**Beantwoording vragen / melden stand van zaken toezeggingen/acties uit
commissie Beheervergadering**

Aan:	De leden van de commissie Beheer
Van:	Sector SB afdeling Verkeer & Vervoer bureau Projecten & Beheersing
Contactpersoon:	H.J. Vrieling
Doorkiesnummer:	5114925
E-mailadres:	hjevrieling@haarlem.nl
Betreft:	commissievergadering d.d. 1-6-2006
Actielijstnummer:	317
Onderwerp:	Oversteekplaats Rijksstraatweg-Ambachtstraat
Vraag gesteld door:	fractie naam commissielid
Inhoud vraag / toezegging / actie:	<i>Toezegging dat de oude berichtgeving over deze oversteekplaats aan de cie. Zal worden toegezonden.</i>
Stand van zaken / Antwoord:	<p>Aanleiding van de vraag betrof de gewijzigde oversteekplaats nabij de Ambachtstraat, waarbij in de nieuwe situatie een voetganger- en fietsoversteek over de RSW zijn samengevoegd, en waarbij tevens de voetgangersoversteek over het langs de RSW gelegen fietspad, niet meer met verkeerslichten wordt geregeld.</p> <p>De berichtgeving rond de oversteek betrof een briefwisseling n.a.v. vragen over de nieuwe situatie. Brief is als bijlage bijgevoegd.</p> <p>Een ooggetuige verslag van de beleidsmedewerker verkeersveiligheid van de afdeling VV geeft het volgen

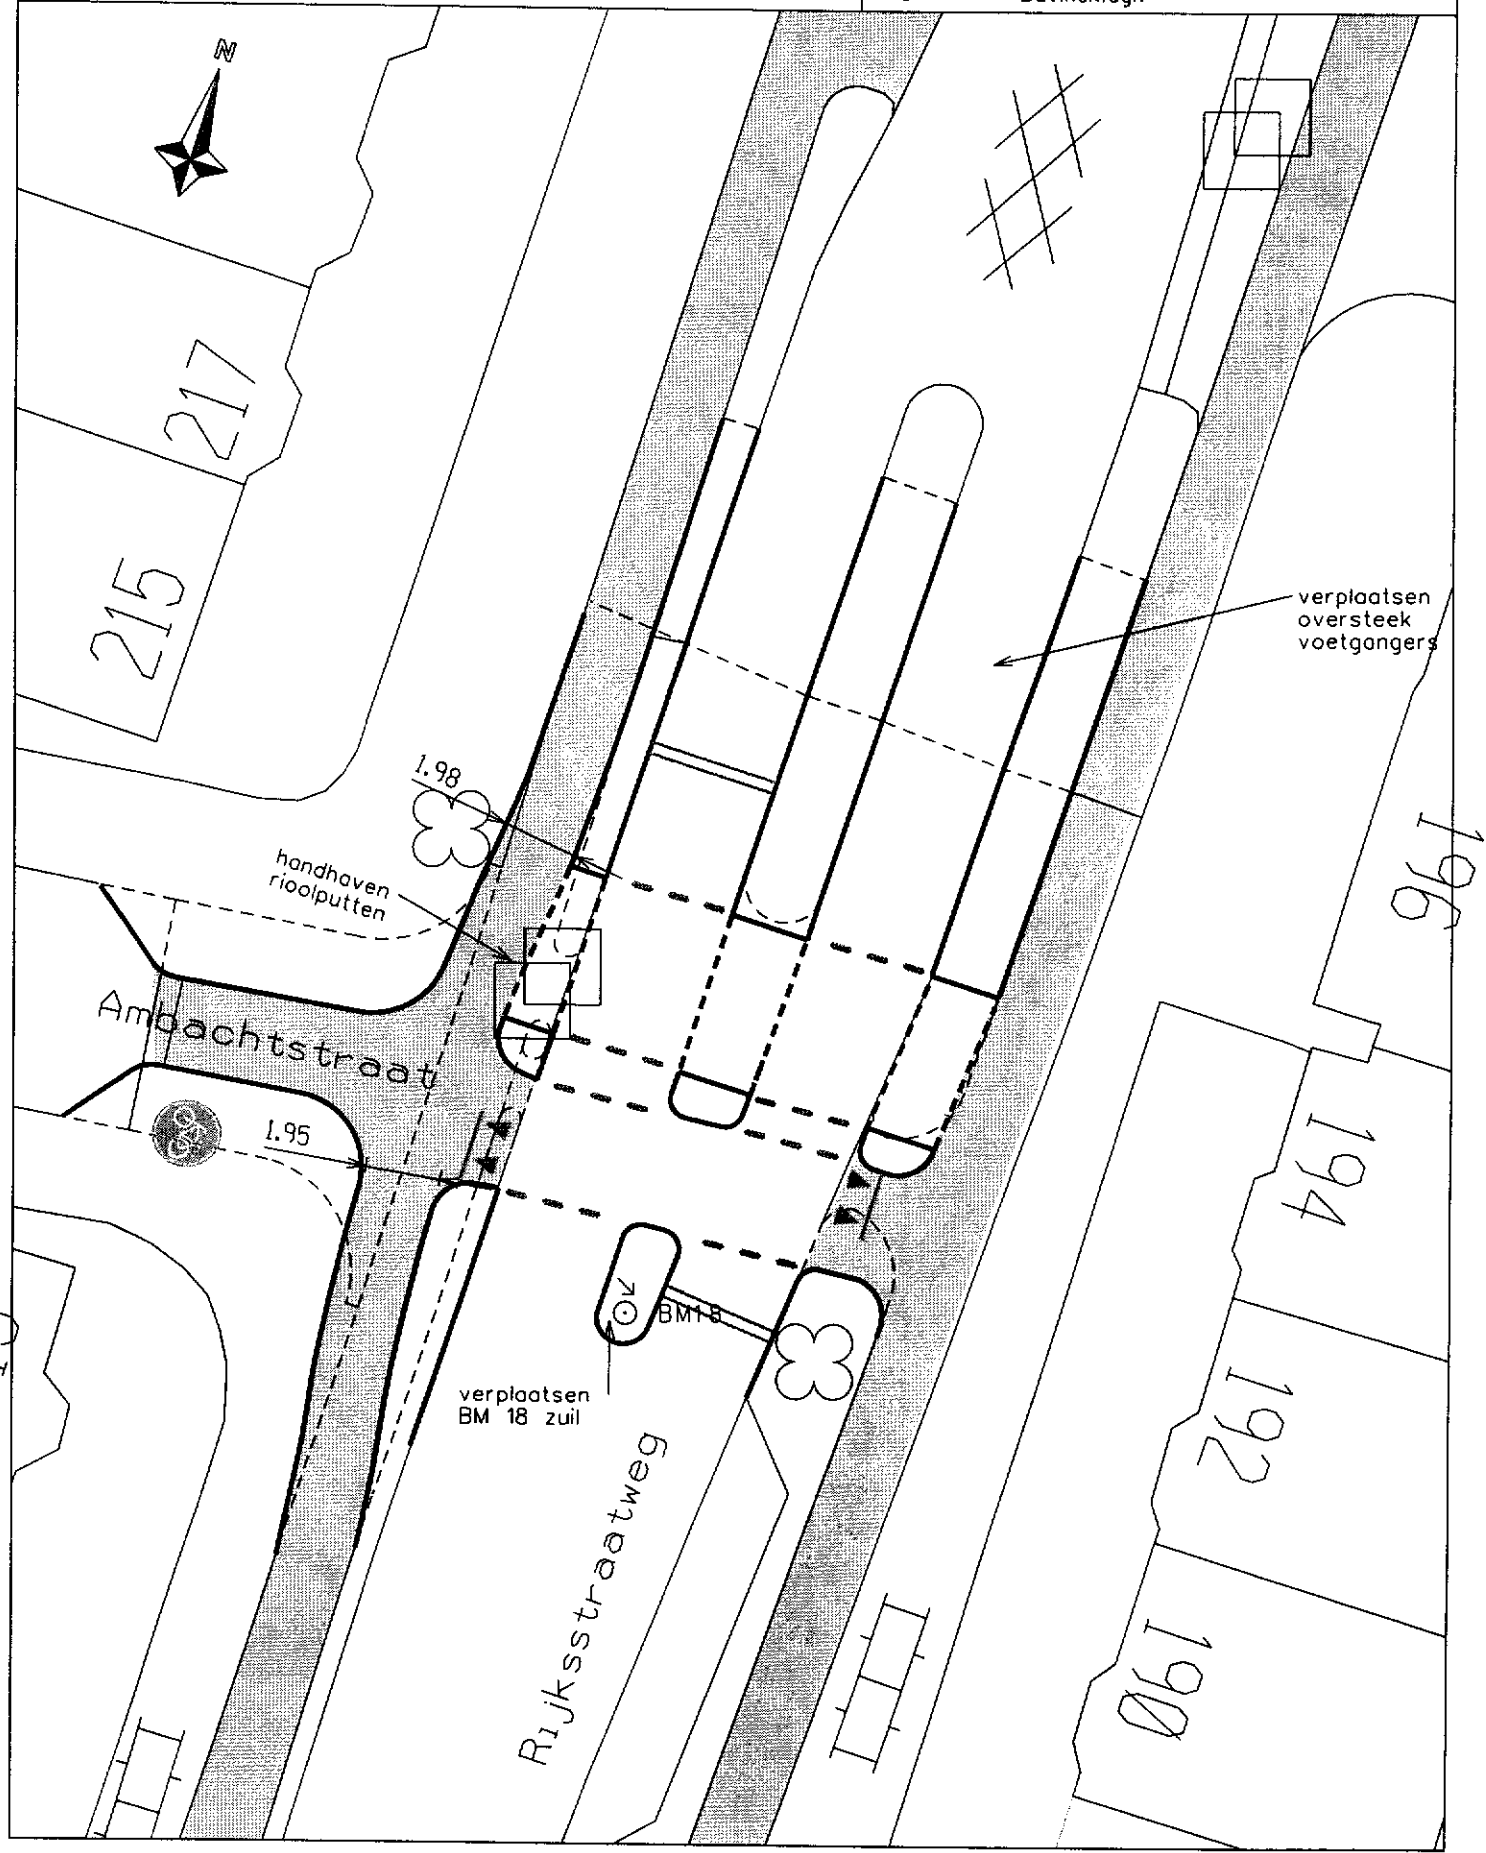
In uw schrijven maakt u bezwaar tegen de aanpassing van de oversteek van de Ambachtstraat over de Rijksstraatweg waarin het conflict tussen fietsers op de Rijksstraatweg en overstekende voetgangers niet meer wordt geregeld. Een en ander is reeds telefonisch toegelicht waarbij ter verduidelijking ook de inpassing van de verkeerslichten per mail toegezonden.

De aanpassing heeft tot doel de veiligheid te bevorderen door fietsers de Rijksstraatweg te laten oversteken binnen de regeling van de verkeerslichten. In uw ogen blijft nu het conflict tussen fietsers en voetgangers onderbelicht. Ruzies op straat tussen fietsers en voetgangers vormen in uw optiek een zwaarwegend argument de huidige situatie van de verkeerslichten te handhaven.

De strubbelingen tussen fietsers en voetgangers zijn doorgaans te wijten aan het negeren van rood licht. De verwachting is dat het niet regelen van de verkeersstromen tussen het langzaam verkeer de situatie begrijpelijker maakt. Bovendien wordt het kruispunt compacter en als gevolg daarvan efficiënter en geloofwaardiger.
